Second opinion monitoring 5 Rijkswaterstaatswerken waarin TGG is toegepast

16 mei 2023

| Titel | Second opinion monitoring 5 Rijkswaterstaats-werken waarin TGG is toegepast |
| Opdrachtgever | Rijkswaterstaat Water, Verkeer en Leefomgeving |

Figuur 3.1 Gemeten concentraties bromide in grond- en oppervlaktewater voor locatie A4 Steenberg Triangle¹⁰

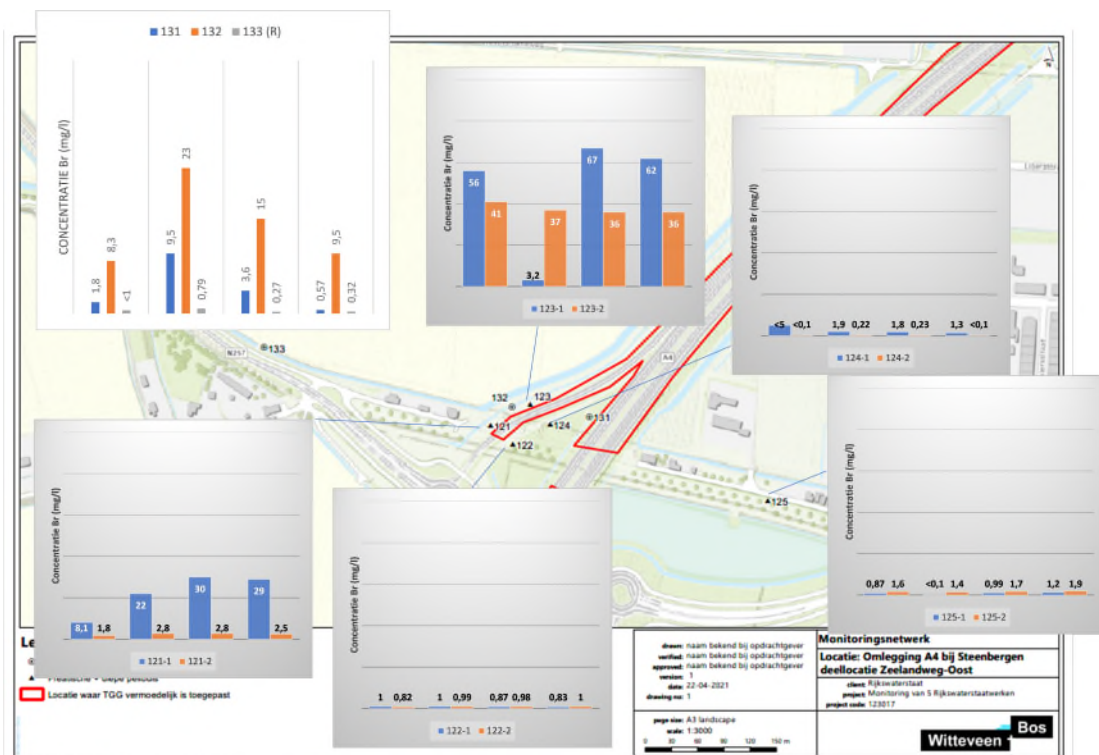
In figuur 3.1 is de gemeten concentraties bromide in grond- en oppervlaktewater weergegeven. In de referentiepeilbuis is zichtbaar dat het diepere grondwater ook bromide bevat en in hogere concentraties dan gemeten in het freatische grondwater. Van enige beïnvloeding van het diepere grondwater nabij de toepassing met TGG is geen sprake op basis van het vergelijk met de referentiepeilbuis. Er is wel beïnvloeding zichtbaar in het freatische grond- en oppervlaktewater bij de TGG-toepassing. De beïnvloeding van de freatische grond- en oppervlaktewaterkwaliteit als gevolg van de TGG is groter zichtbaar aan de zuidzijde van de A4 dan aan de noordzijde. Het verschil in afstand van de meetpunten ten opzichte van de toepassing aan noord- en zuidzijde is gering, waardoor het verschil vermoedelijk wordt veroorzaakt door de lokale geohydrologie. De hoogste gemeten concentraties bromide (circa 20 mg/l) worden gemeten in het grondwater van peilbuis 102.

Vanadium is in het diepere grondwater in hogere concentraties aanwezig dan in het ondiepe grondwater. Dit is ook zo bij de referentiemeting. De overige metalen arseen, seleen, molybdeen, antimoon en kwik worden veelal gemeten in concentraties onder de rapportagegrens en een aantal malen in concentraties net boven de rapportagegrens. Enige uitzondering hierop is molybdeen in het ondiepe grondwater van peilbuis 103 dat viermaal een concentratie heeft, die hoger is dan de streefwaarde uit bijlage 1 van de Circulaire bodemsanering per 1 juli 2013. Dit is ook tweemaal zo in het ondiepe grondwater van de referentie, peilbuis 105. De toepassing met TGG heeft de concentraties metalen in het grond- en oppervlaktewater niet aanwijsbaar beïnvloed.

Figuur 3.4 Gemeten concentraties bromide in grond- en oppervlaktewater voor locatie A5 Amsterdam Vak E

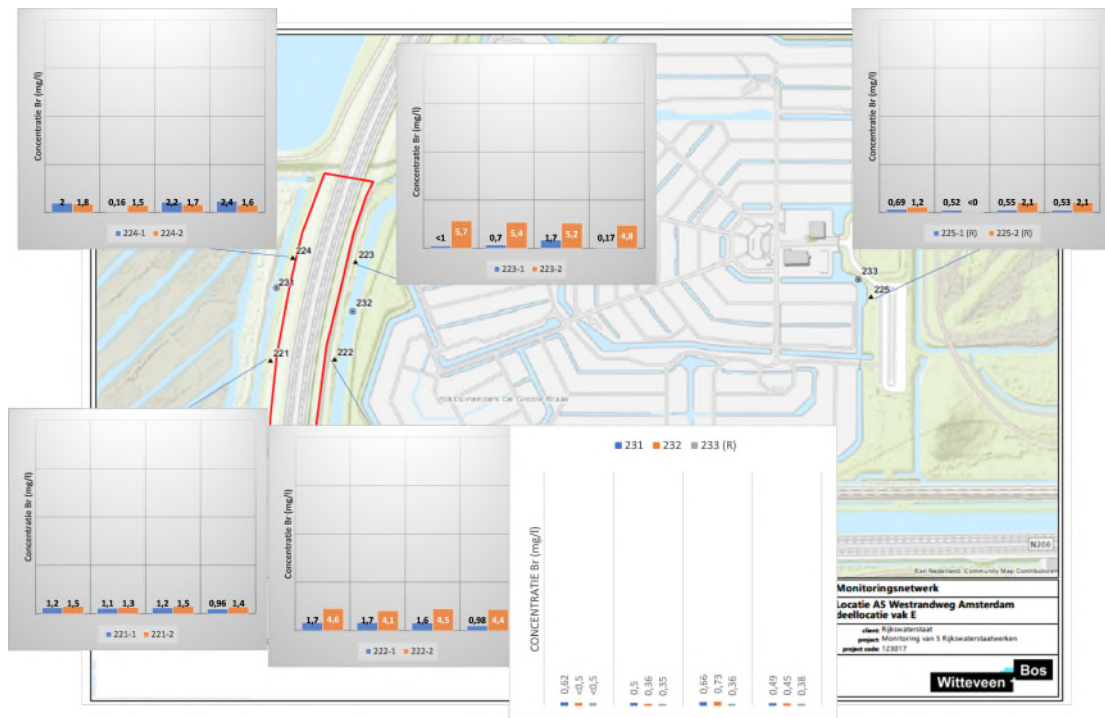
In figuur 3.4 is de gemeten concentraties bromide in grond- en oppervlaktewater van het monitoringsnetwerk bij vak E weergegeven. Op basis van deze gemeten concentraties bromide is geen invloed van de TGG zichtbaar. In het diepere grondwater van peilbuis 222 en 223 is de concentratie bromide hoger dan in het freatische grondwater. Als de bromide afkomstig zou zijn van de TGG-toepassing, zou ook het freatische grondwater verhoogde concentraties bromide moeten bevatten.

Figuur 3.6 Gemeten concentraties bromide in grond- en oppervlaktewater voor locatie A2 Den Bosch

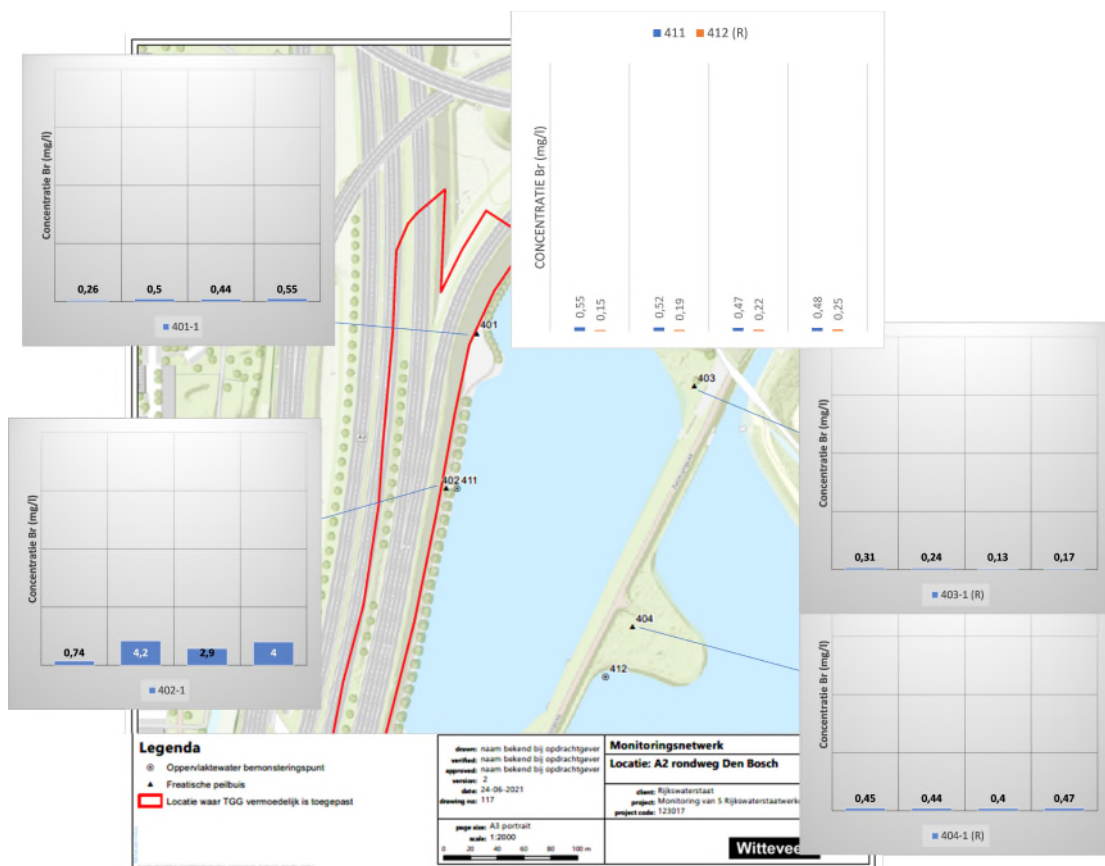
In figuur 3.6 is de gemeten concentraties bromide in grond- en oppervlaktewater weergegeven. Ter plaatse van peilbuizen 401, 403 en 404 worden lage concentraties bromide gemeten (< 1 mg/l). Omdat de leverancier van de TGG niet bekend is, kan dat overigens ook betekenen dat de TGG zelf geen of weinig bromide bevatte. Alleen in het grondwater van peilbuis 402 wordt circa 4 mg/l bromide gemeten.

Er is naast bromide ook gekeken naar overige parameters (die verhoogd worden gemeten) en de verhoging in de concentratie bromide in het grondwater ter plaatse van peilbuis 402 wordt niet toegekend aan de toepassing met TGG. Ter plaatse heeft een gedeeltelijke demping van de Steenenkamerplas plaatsgevonden en mogelijk hebben deze werkzaamheden de kwaliteit van de omliggende bodem beïnvloed.

Figuur 3.7 Gemeten concentraties bromide in grond- en oppervlaktewater voor locatie A7 Hoorn afrit 9 (let op deze staafdiagrammen hebben een andere schaal dan de staafdiagrammen van de andere locaties)

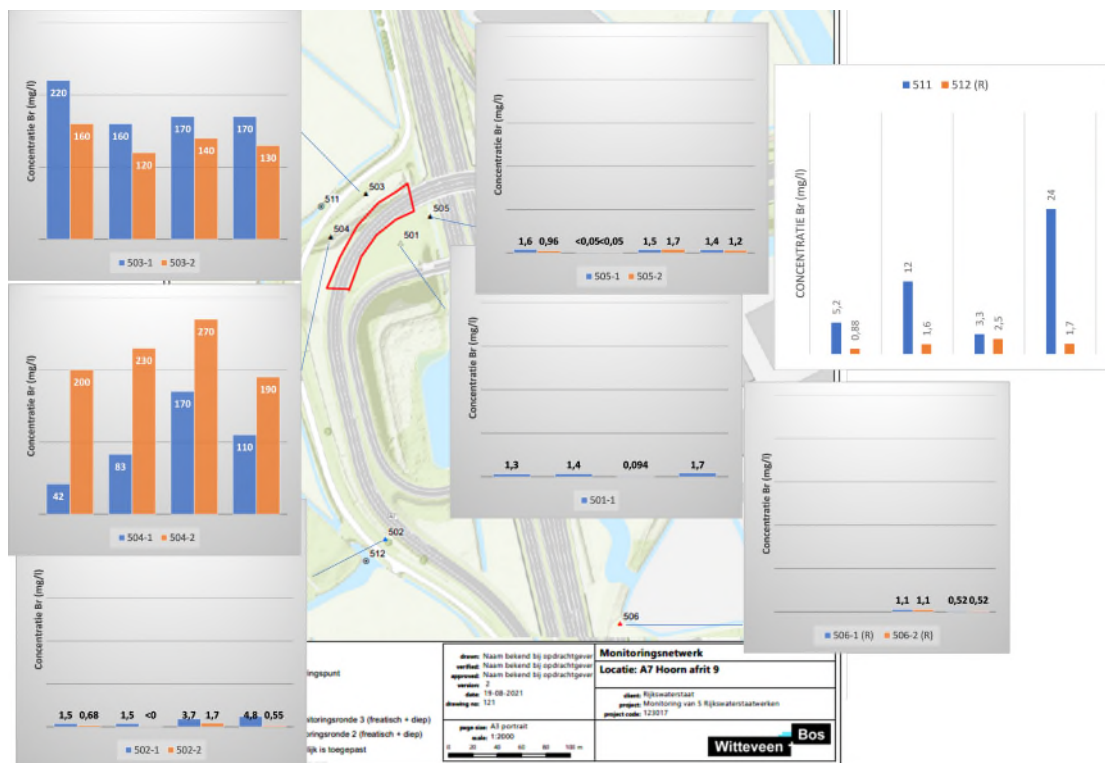
In figuur 3.7 zijn de gemeten concentraties bromide in grond- en oppervlaktewater weergegeven. Witteveen + Bos geeft aan dat na 2 meetronden is besloten dat op basis van afwijkende concentraties in het grondwater, de peilbuizen 502-1¹⁷ en 502-2 niet langer als referenties worden gebruikt en zijn vervangen door 506-1 en 506-2. Meer detail over de afwijkende concentraties wordt in de rapportage van Witteveen + Bos niet gegeven. Ons inziens staat peilbuis 502 buiten de invloedssfeer van de toepassing met TGG en nabij de weg. Hierdoor wordt eventuele invloed van de weg op de omliggende waterkwaliteit ter plaatse van peilbuis 502 wel meegenomen ter plaatse. Daar waar de referentiepeilbuizen ter plaatse van de overige locaties met een weg op enige afstand van de weg gesitueerd zijn, is peilbuis 502 in staat om ook de invloed van de weg (zonder toepassing van TGG) op de grondwaterkwaliteit mee te nemen. Peilbuis 502 zou daardoor juist een goed referentiemeetpunt zijn.

Ter plaatse van peilbuis 501 is alleen het bovenste filter geplaatst omdat het niet mogelijk is het diepere filter ter plaatse handmatig te plaatsen (er is in deze oksel sprake van een talud en hoger maaiveldniveau ten opzichte van de omgeving). Het filter van peilbuis 501 diende in het freatische grondwater te worden geplaatst en de filterstelling diende te worden afgestemd op de maaiveldhoogte ter plaatse. Wij concluderen dat het filter dieper in het grondwater staat dan de andere ondiepe filters die wel in het freatische grondwater staan. Het filter van 501-1 staat dus dieper dan de andere filters -1 in het monitoringsnetwerk en ondieper dan de andere filters -2.

Peilbuis 505 staat niet naast de toepassing met TGG. In zowel de beide filters van 505 als het filter van peilbuis 501 worden lage concentraties bromide gemeten. Eveneens worden lage concentraties bromide gemeten in het grondwater van de referentiepeilbuizen 502 en 506. In de peilbuizen 503 en 504 worden echter hoge concentraties bromide (100 tot 200 mg/l) gemeten. Zowel in het ondiepe grondwater, als in het diepere grondwater, waarbij wordt opgemerkt dat de concentratie bromide in het ondiepe grondwater hoger is dan in het diepere grondwater.

Dit bevestigt dat de bron van de bromide van boven komt. Ook in het oppervlaktewatermonster 511 is de concentratie bromide verhoogd gemeten met orde grootte van 10 mg/l bromide.

In het oppervlaktewatermonster 511 worden incidenteel verhoogde concentraties bromide gemeten, welke mogelijk zijn toe te wijzen aan de toepassing met TGG. Hierbij moet worden opgemerkt dat de lokale geohydrologie niet helder is.
